改善箇所説明図

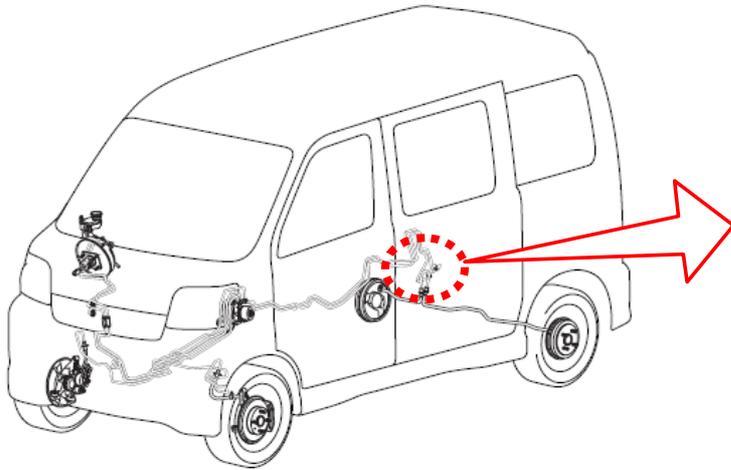
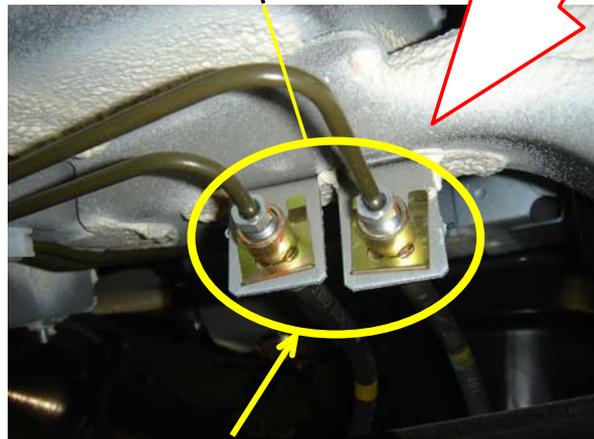
基準不適合発生箇所

制動装置において、ブレーキホースを車体に固定するブラケットの溶接が不適切なものがある。そのため、そのままの状態で使用を続けると、走行時の振動や衝撃により、溶接部が剥れ、ブレーキホースが周辺部位と干渉して損傷し、最悪の場合、制動液が漏れて制動力が低下するおそれがある。

交換、締結作業完了後は、エンジンルーム内打刻番号横に黄色ペイントを塗布する。

全車両、当該ブラケットをボルト、ナットにて締結する。なお、当該ブラケットの溶接部が剥れている場合はブレーキホースを交換する。
